**INFORME DE AUDITORÍA**  
**N° 12177-2025-CG/MPROY-AC**

**AUDITORIA DE CUMPLIMIENTO**  
**AUTORIDAD NACIONAL DE INFRAESTRUCTURA**  
**LIMA – LIMA – LIMA**

**“EJECUCIÓN DEL PROYECTO DEFENSAS RIBEREÑAS  
DE LA QUEBRADA SAN IDELFONSO DEL PLAN  
INTEGRAL DE RECONSTRUCCIÓN CON CAMBIOS, EN  
EL MARCO DEL ACUERDO DE GOBIERNO A  
GOBIERNO”**

**Imagen n.º 7**  
**Tramo 3 - Conducción Trasvase “Memoria P4A\_C01”**

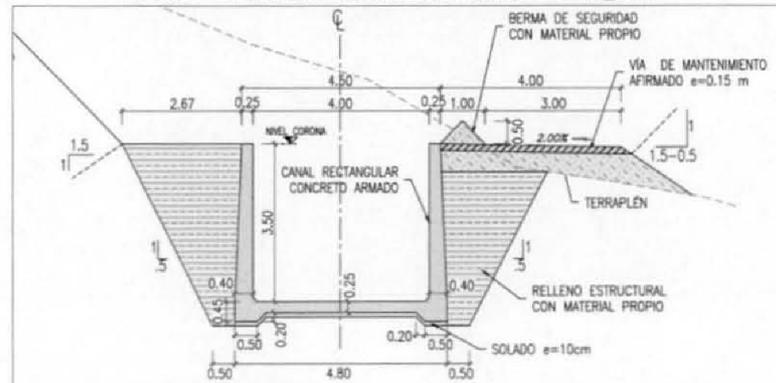
Se observa de la **Imagen n.º 6** que el borde libre<sup>36</sup> (BL) para el Tramo 3 es de 0,716m, evidenciando que las dimensiones de la conducción se redujeron por la optimización realizada.

Adicionalmente, en la imagen siguiente se muestra que la sección transversal del Tramo 3 de la Conducción Trasvase se redujo a 4,00 m de ancho por 3,50 m de alto.

**Imagen n.º 21**  
**Análisis estático en la progresiva 1+860 del canal trasvase**  
**análisis estático en la progresiva 1+860, FS=1.621>1.5**

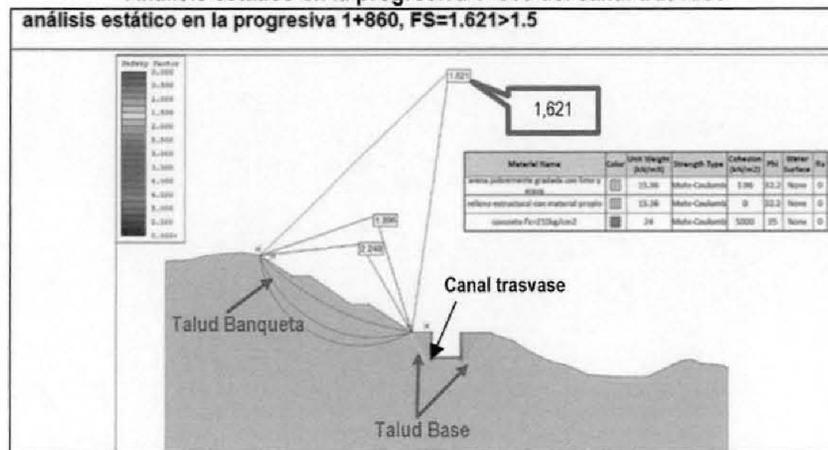
A continuación, se muestra el modelo matemático del análisis estático en la progresiva 1+860, con un factor de seguridad de 1,621 calculado en el talud de la banqueta.

**Imagen n.º 23**  
**Análisis estático en la progresiva 1+860 del canal trasvase realizado por el Subcontratista**

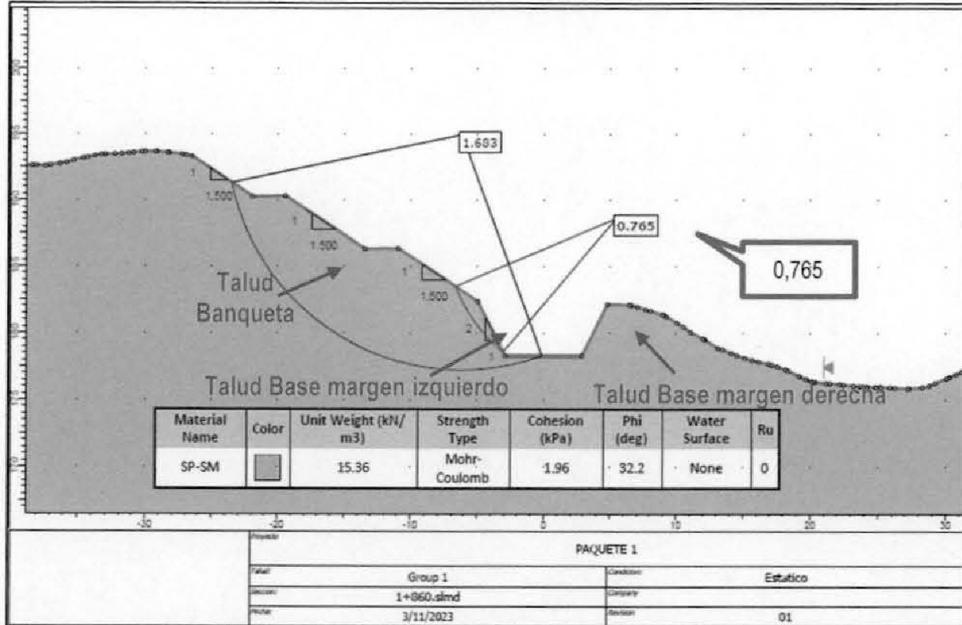
Asimismo, en el citado informe técnico, se anexaron los modelos matemáticos de algunas secciones, como es el caso de la progresiva 1+860, en donde se analizó el factor de seguridad del talud base de la margen izquierda, tal como se muestra a continuación:

**Imagen n.º 24**  
**Nueva sección del Canal Trasvase para el tramo comprendido**  
**entre las progresivas 5+400 y 6+100**

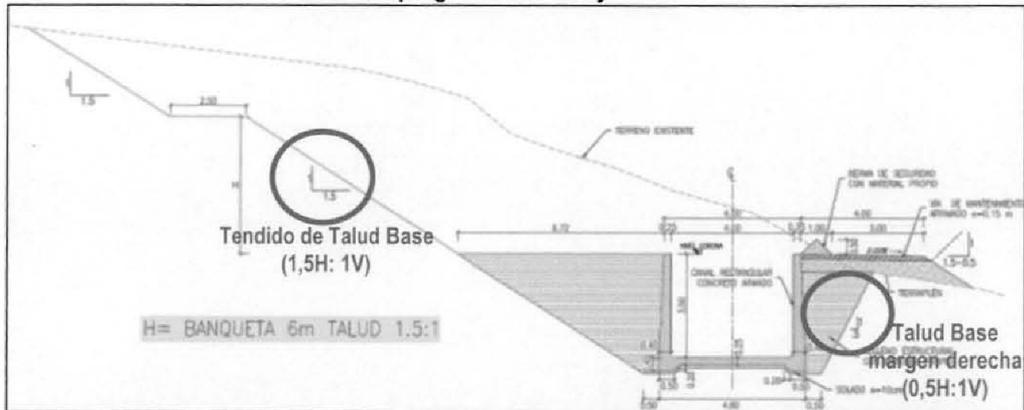
En consecuencia, el Contratista modificó la sección típica del Canal Trasvase en dicho tramo, corrigiendo su propio defecto de diseño, dado que los modelos matemáticos utilizados para determinar la estabilidad del talud no contemplaban inicialmente el talud base de dicho canal.

**Imagen n.º 29**  
**Ubicación de Estudios Según Planta Geológica - Entregable 1**

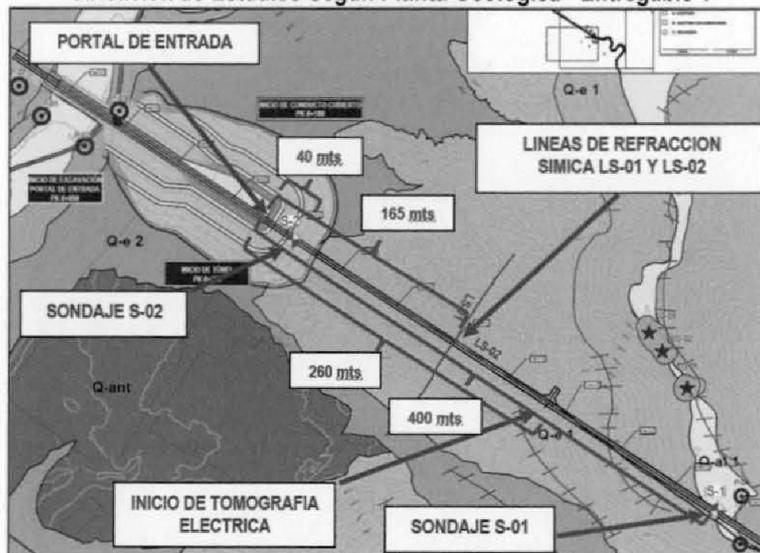
Lo mencionado, se muestra en la imagen a continuación:

Imagen n.º 30  
Perfil Geológico del Inicio del Túnel – Entregable 1

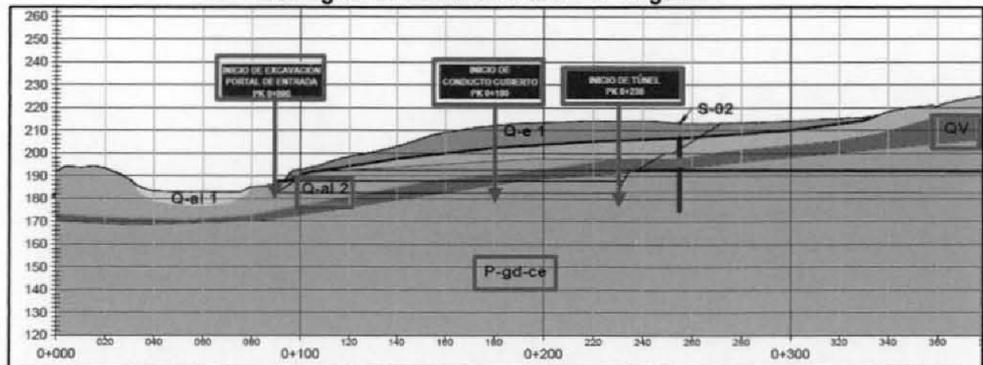
entrada y el inicio del conducto cubierto –comprendido entre las progresivas 0+090 y 0+180– se ubican las unidades geológicas “Q-al 2” caracterizada como Depósitos de Terraza<sup>121</sup> y “QV” caracterizada como Suelo de Alteración Granítica<sup>122</sup> respectivamente; y en el tramo entre el inicio del conducto cubierto y el inicio del túnel –comprendido entre las progresivas 0+180 y 0+230–, se ubica la unidad geológica “P-gd-ce” caracterizada como **Granodiorita<sup>123</sup> de la Unidad Centinela**, conforme la siguiente imagen:

Imagen n.º 41  
Detalle del sostenimiento del talud en portal de entrada del Túnel - Entregable 2

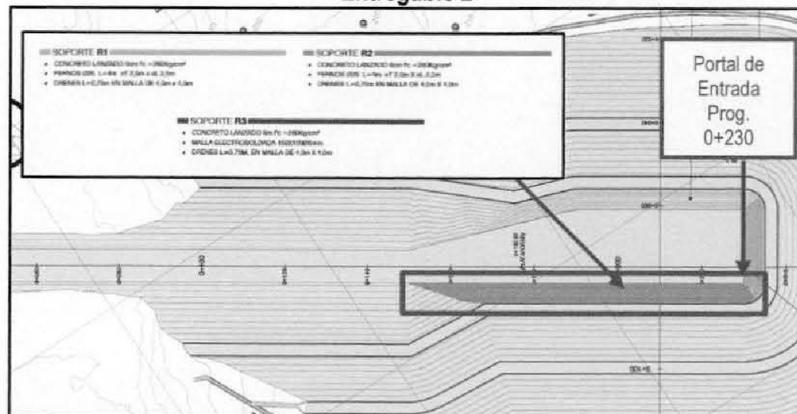
Ahora bien, con respecto al detalle del talud y sostenimiento indicados, en el Entregable 2, dichas características fueron detalladas en el plano "591 Quebrada San Idelfonso Túnel Portal de Entrada Sostenimiento" (Apéndice n.º 184), conforme se muestra a continuación:
